社團法人臺南市建築師公會

第一屆第九次法規研究委員會會議紀錄

時間：106年7月13日（星期四）下午14：00

貳層平面圖 金展鈺永康區王行段
 二期廠房新建工程

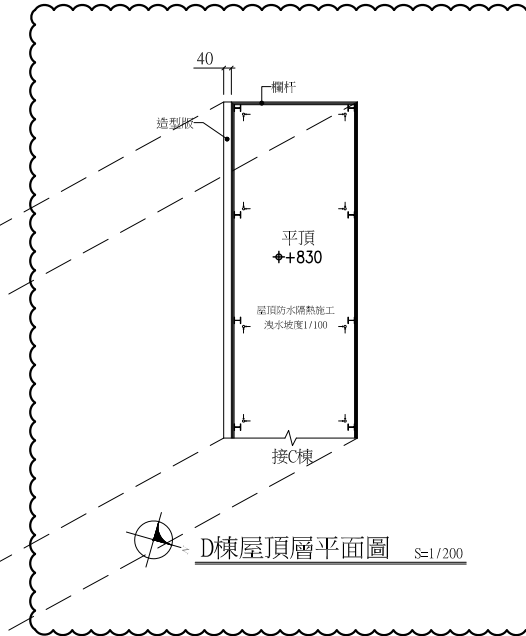
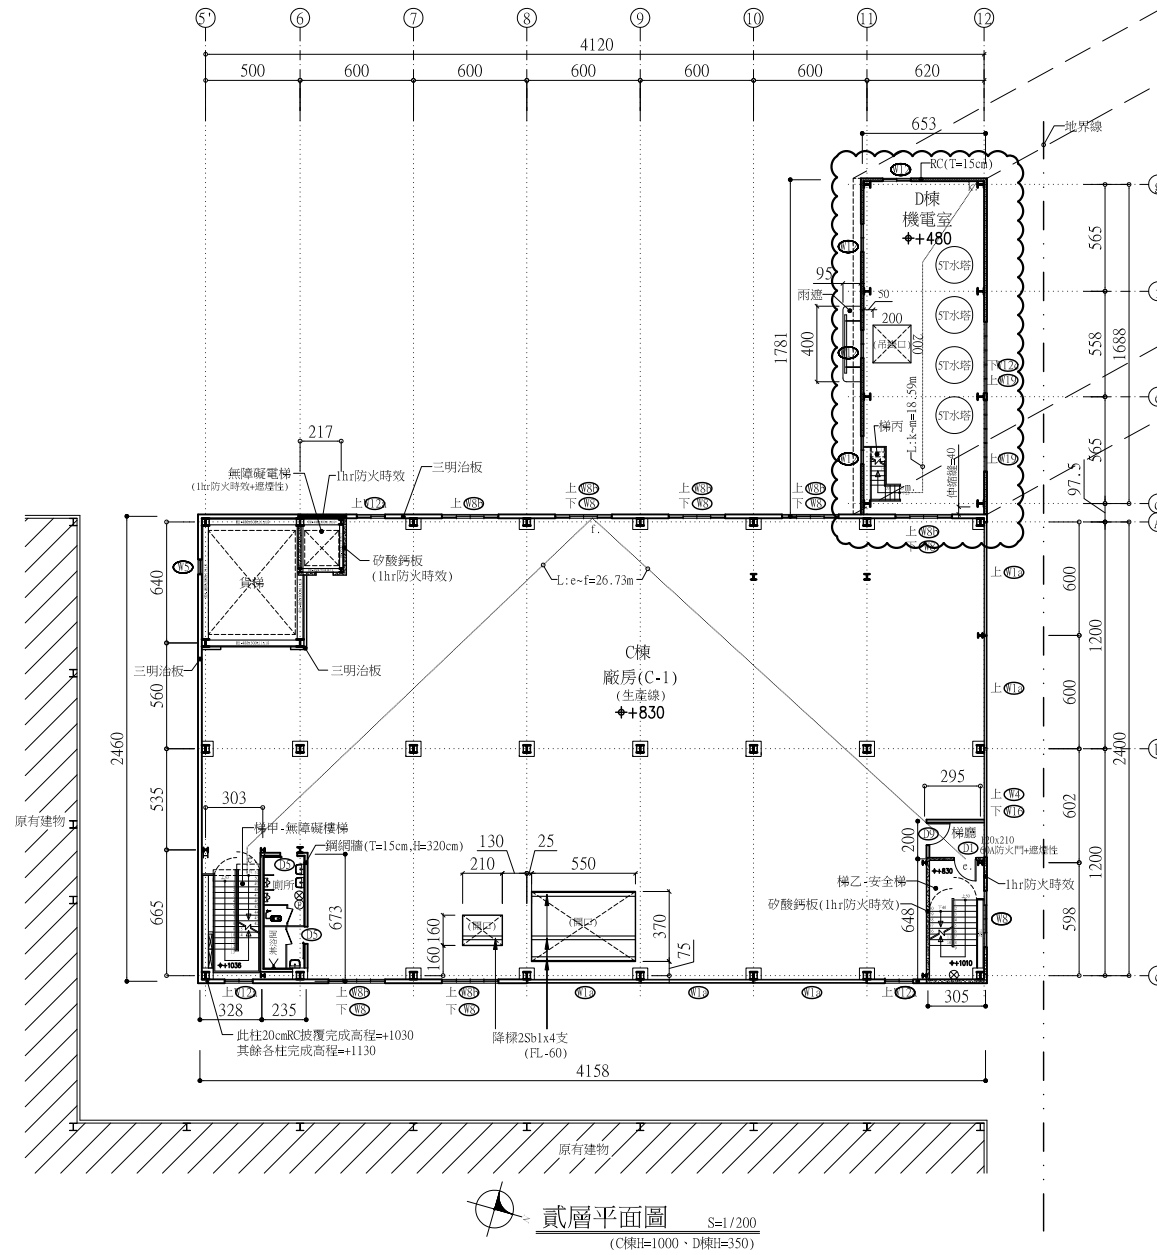
提案三：金展鈺金股份有限公司於臺南市永康區王行段 201、202、202-1 等 3 筆地號建築基地，擬申請工廠新建工程之建造執照變更設計一案，增建同幢他棟地上貳層之建築物，其第貳層空間之申請用途為機電室(非居室)使用，是否得免設置無障礙昇降設備與無障礙樓梯等無障礙設施?詳如說明，提請討論。(提案人：陳漢陽建築師)

- 一、依建築技術規則設計施工編第 167 條第 3 項規定辦理。
- 二、原核准建造執照案已依規定設置無障礙通路、無障礙樓梯、無障礙昇降設備、無障礙廁所及無障礙停車位等無障礙設施。
- 三、本次變更設計申請 D 棟建物地面層供廠房(C-1 類組)使用，並依規定設置無障礙通路，唯第貳層僅作為設備安裝

使用之機電室，不適合供身心障礙者使用，請准予免設置無障礙升降設備與無障礙樓梯。詳附件P4~P9

一、本案採個案決議。

二、提臺南市政府建造執照及雜項執照簽證項目抽查復核小組會議討論。

丹頂鶴鋼鋁仁德區太子段
1406地號工廠新建工程
貳層、夾層平面圖

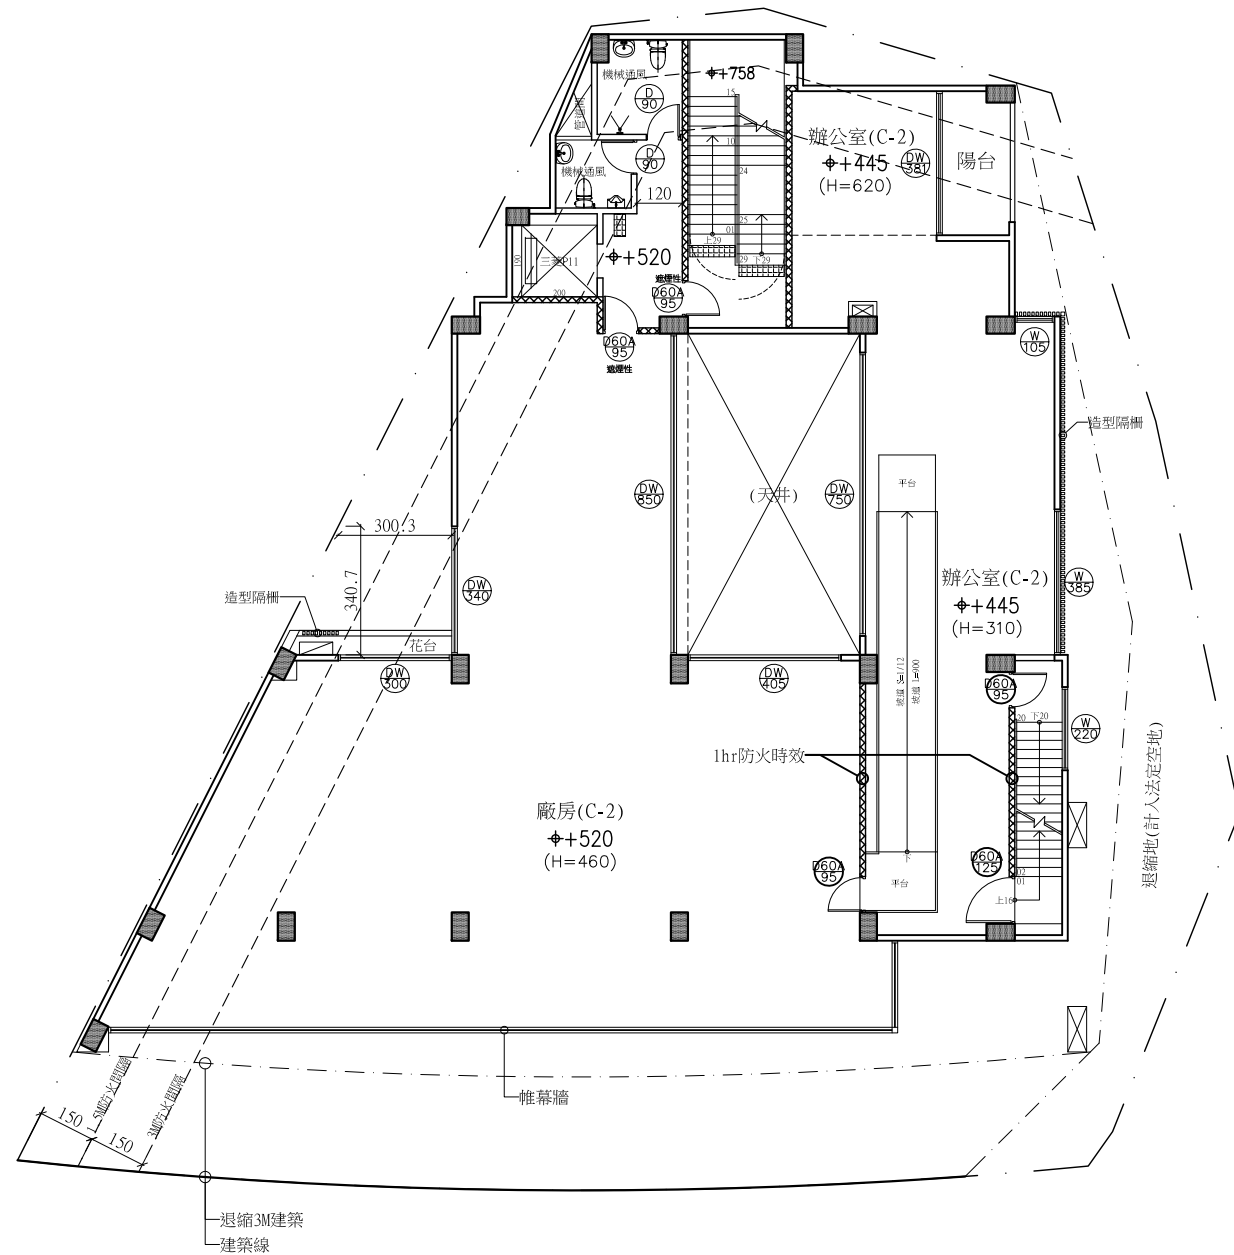
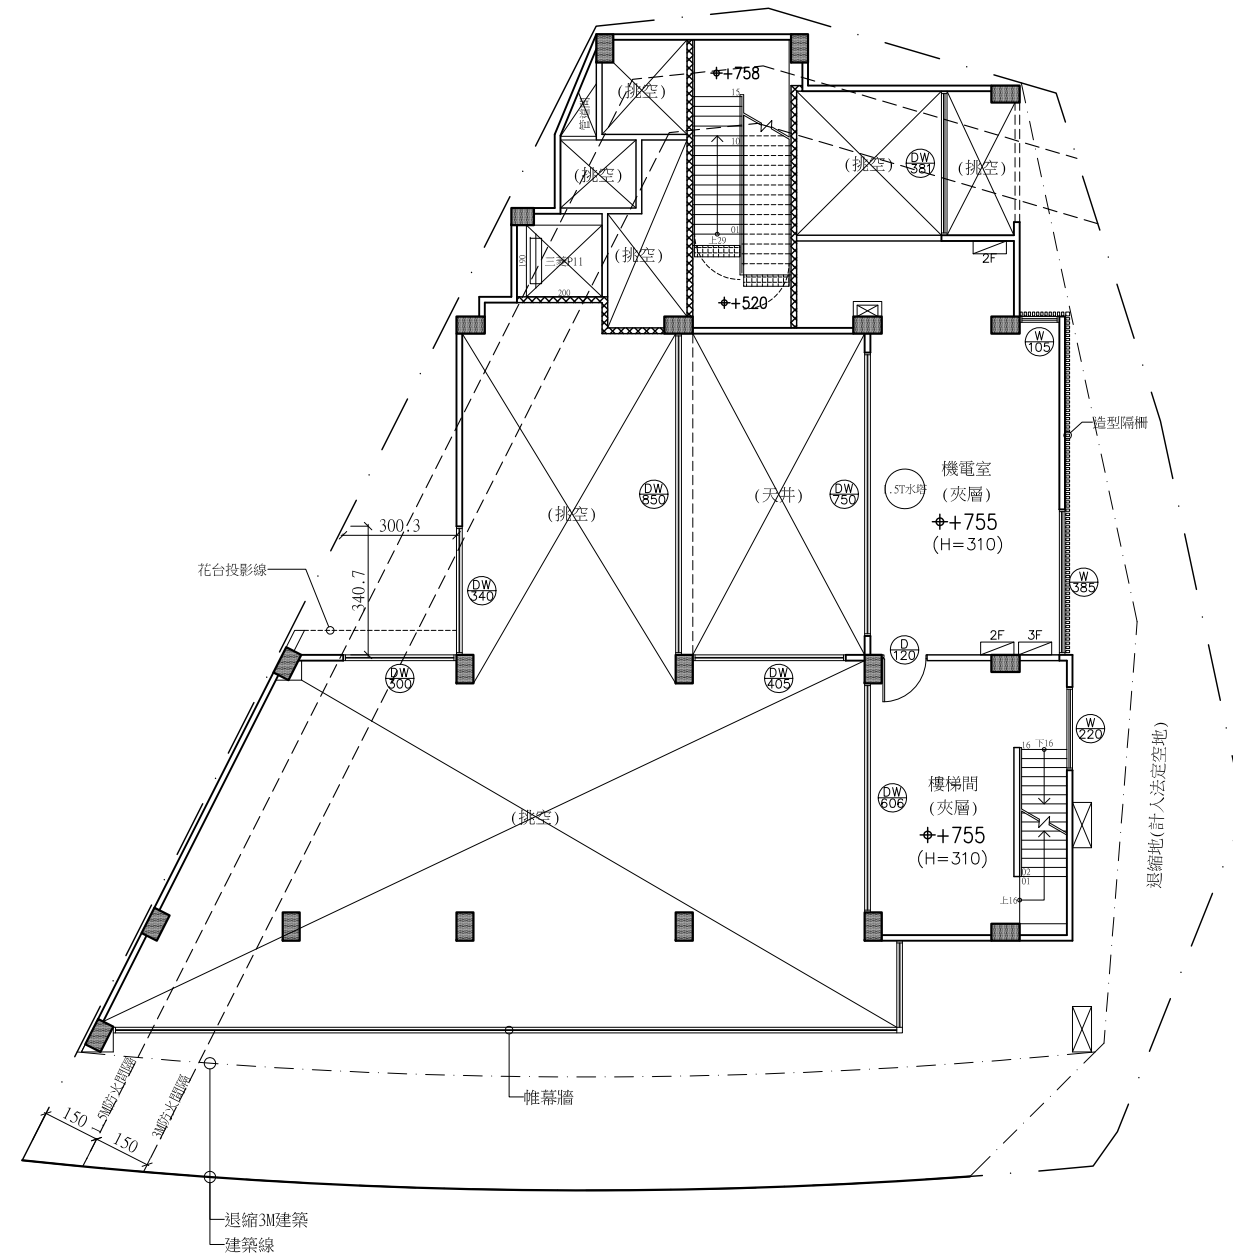
提案四：丹頂鶴鋼鋁有限公司於臺南市仁德區太子段 1464 地號建築基地，擬申請工廠新建工程之建造執照一案，其夾層空間之申請用途為機電室(非居室)使用，是否得免設置無障礙升降設備與無障礙樓梯通達夾層?詳如說明，提請討論。(提案人：陳漢陽建築師)

- 一、依建築技術規則設計施工編第 167 條第 3 項規定辦理。
- 二、本次申請地上參層建築物，使用類組為廠房(C-2)，並依規定設置相關無障礙廁所、無障礙通路、無障礙停車位、無障礙升降設備及無障礙樓梯等無障礙設施，但在第貳層設置夾層作為設備安裝使用之機電室，不適合供身心障礙者使用，請准予免設置無障礙升降設備與無障礙樓梯通達夾層。詳附件 P10~P13

一、本案採個案決議。

二、提臺南市政府建造執照及雜項執照簽證項目抽查復核小組會議討論。

建築物車道出入口雨遮自外緣
扣除2M免計建築面積及容積

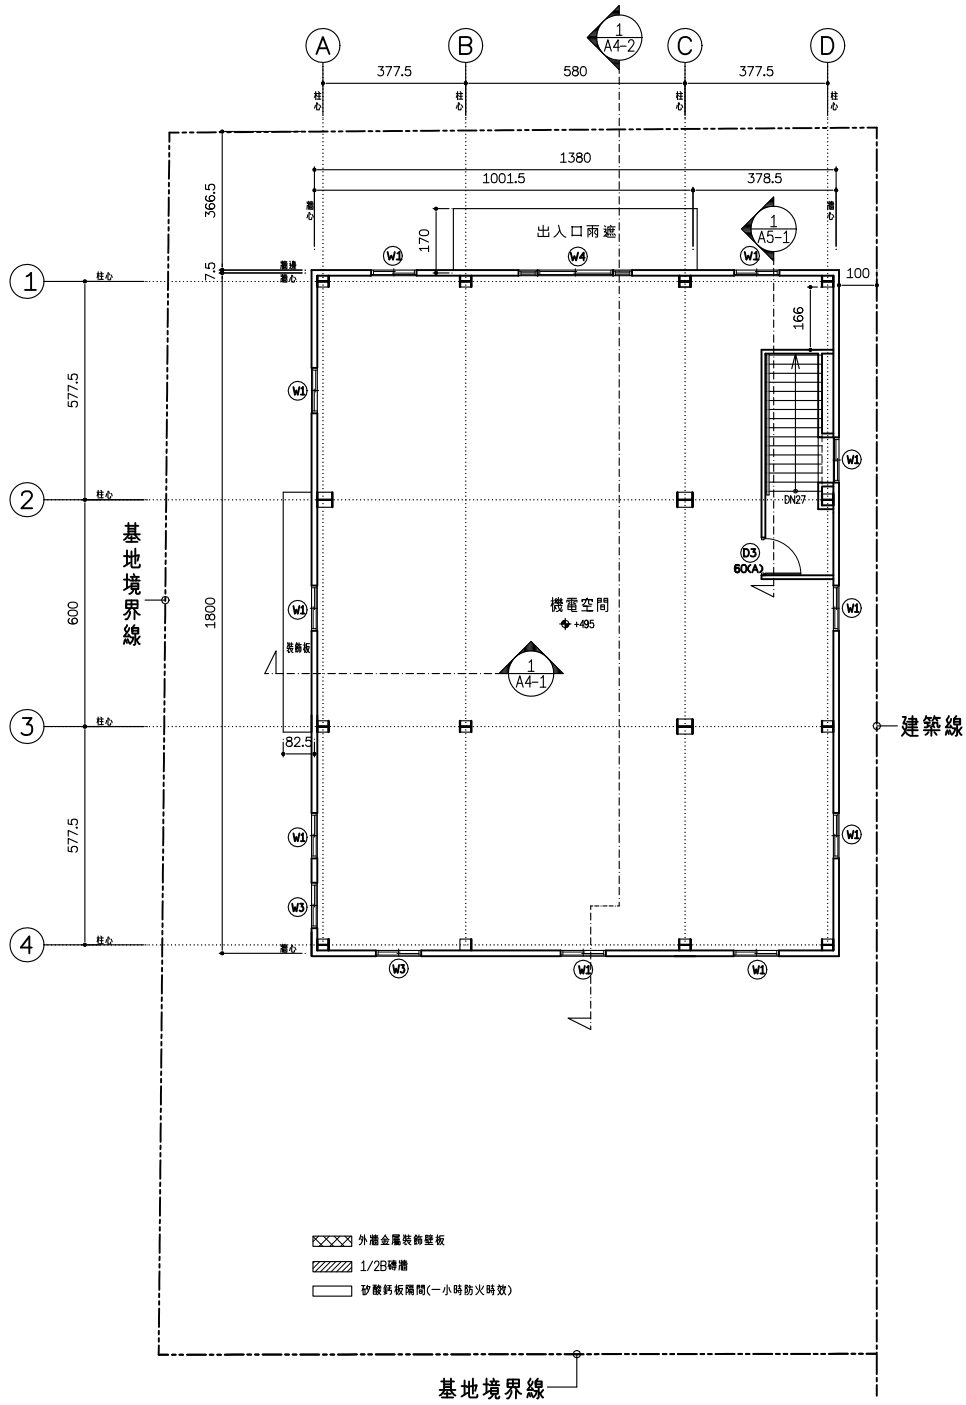
提案七：一樓之建築物，其上方為露台，而且只做為車道穿堂之出入口空間，此出入口是否可同時前後退縮 2m 檢討建蔽率及容積面積。(提案人：林覺偉建築師) 詳 P16-17

說明：類似個案於 102.06.05 複核會議准予個案通過，認為建築物出入口雨遮或屋簷尚無只限定於一邊之規定，若為類似通道或穿堂之有頂蓋空間，前後皆為出入口雨遮之精神，應得以分別從前及後兩側扣除 2m 為之。

- 一、本案前方有獨立之落柱，而非共同柱或是懸臂之構造，與原核准之提案不同，本案前段沒有落柱扣除 2m 尚屬合理，後段有落柱，只能以樑投影面積檢討之。
- 二、提下一次臺南市政府建造執照及雜項執照簽證項目抽查復核小組會議討論。

戶外安全梯在二樓以戶外走廊
與樓梯連接至避難層

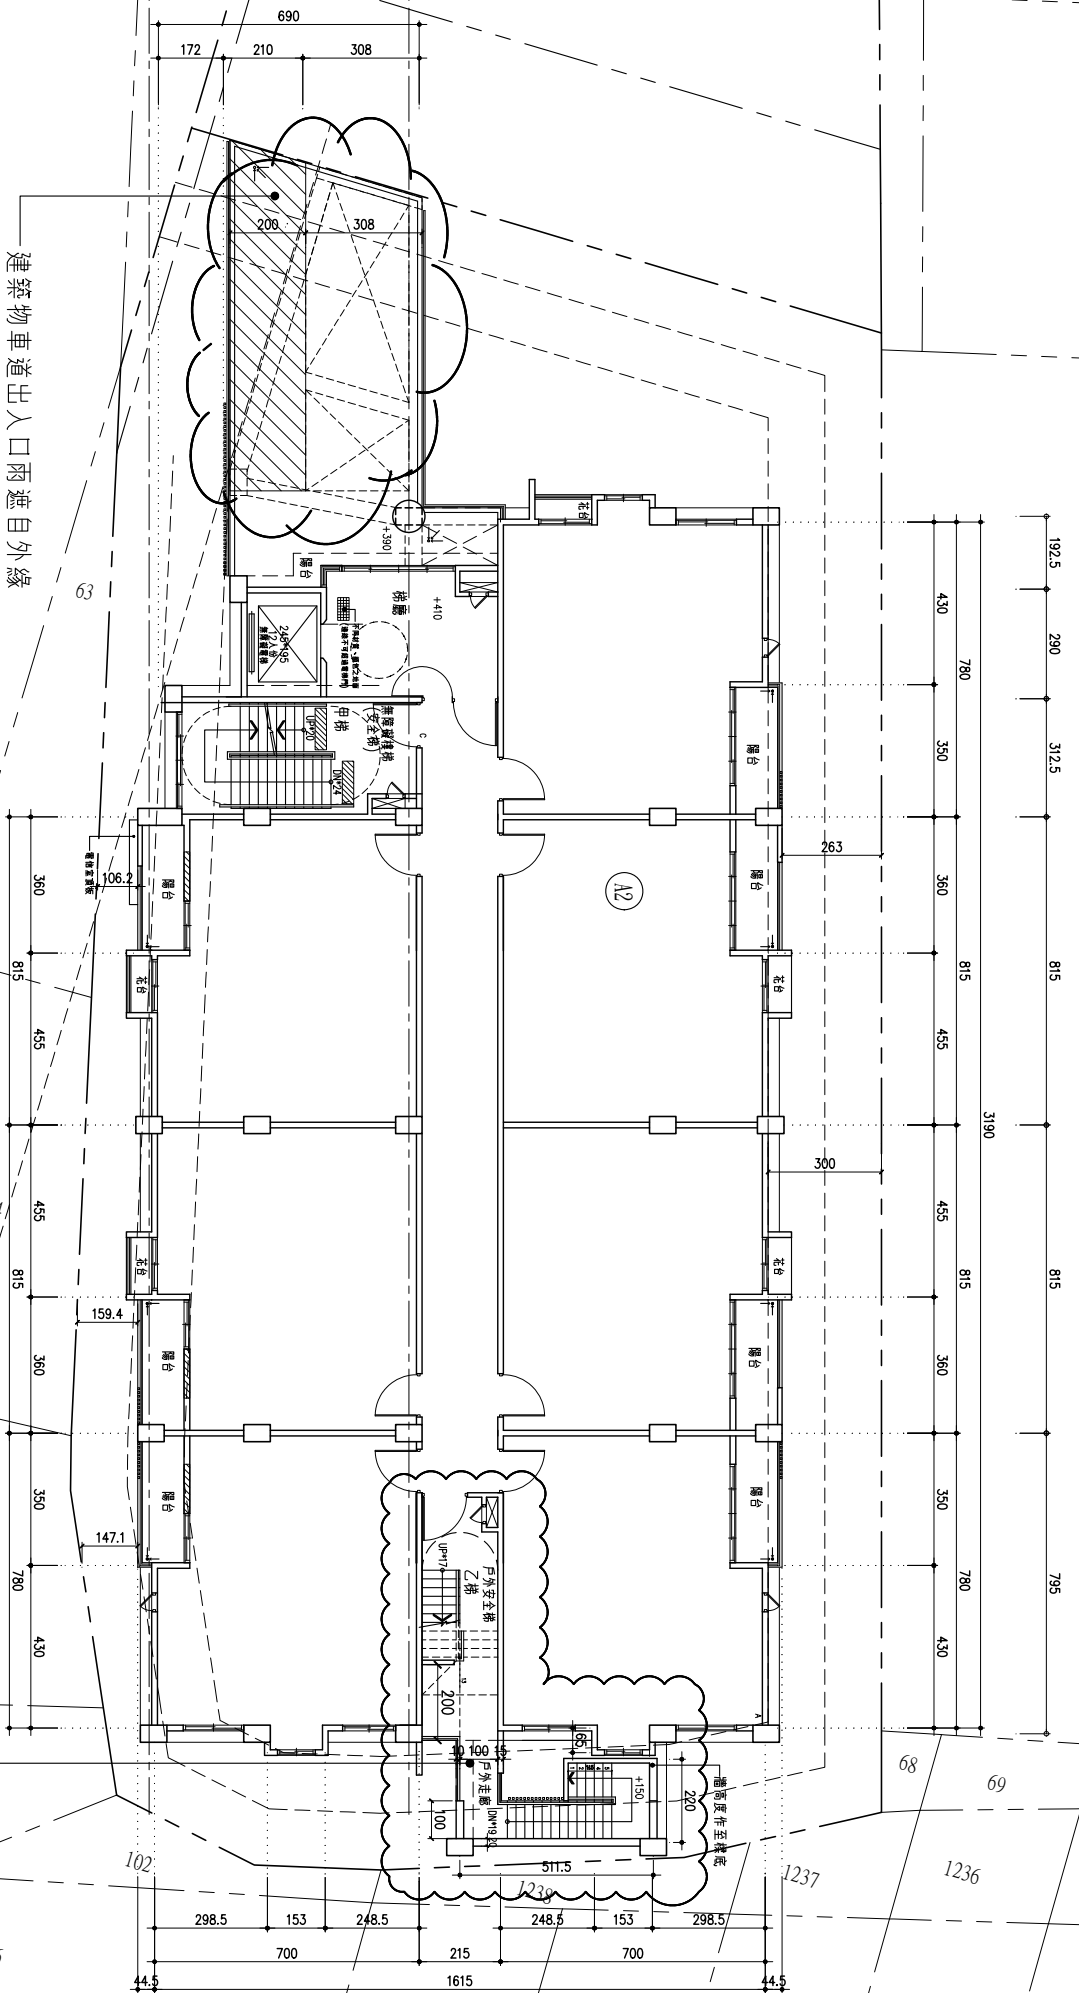
提案六：防火構造之戶外安全梯到達避難層時，此戶外安全梯之室外外牆是否可做成開放式外牆及免設防火門窗之必要。(提案人：林覺偉建築師)

- 一、依技術規則第 97 條有關戶外安全梯之構造說明，「(一)安全梯間四周之牆壁除外牆依前章規定外，應具有一小時以上之防火時效」及「(三)出入口應裝設具有一小時以上防火時效且具有半小時以上阻熱性之防火門，並不得設置門檻，其寬度不得小於九十公分。但以室外走廊連接安全梯者，其出入口得免裝設防火門」，本條文後段另又規定「安全梯之樓梯間於避難層之出入口，應裝設據一小時防火時效之防火門」以上先述於前。詳 P16-17
- 二、在 1040330 及 1040428 復核小組臨時提案 6，對於一般戶外直通樓梯已決議無須檢討建築技術規則第 110 條規定

- 三、戶外安全梯之外牆與大氣相連，通風採光及排煙之功能優於一般安全梯，且外牆開口面積皆大於 2 m²，其外牆亦沒有防火時效之規定，因此開放式之外牆更能發揮戶外安全梯的功能，所以到達避難層更無設置外牆及防火門窗之必要性。

- 一、戶外安全梯於避難層之出入口仍應加設具一小時防火時效之防火門，以阻絕火焰及濃煙向安全梯漫延。
- 二、除至安全梯之防火門外，至避難層之安全梯與建築物任一開口間之距離，不得小於 2m。

(一)

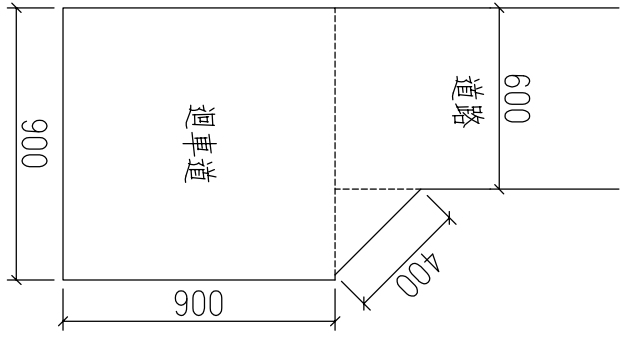
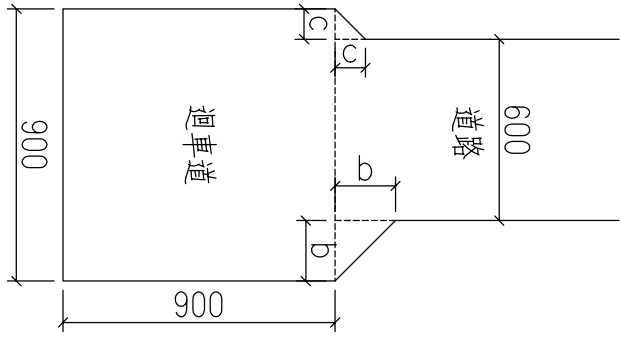
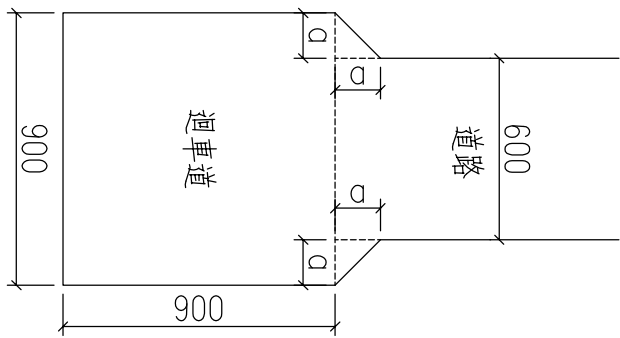
提案九：有關於基地內通路末端設置迴車道形式疑義，提請研議。
(提案人：朱益民建築師)

說明：建築技術規則施工編第 3 條之 1 圖例(B)方形，僅列示如本案附件附圖(一)之形式，且未標示截角尺寸，若如附圖(二)、(三)之形式，是否適法，提請研議。

決議：有關本案(詳附件 P18)附圖(二)、(三)之形式，其迴車功能並不亞於附圖(一)，其設計形式應屬適法。
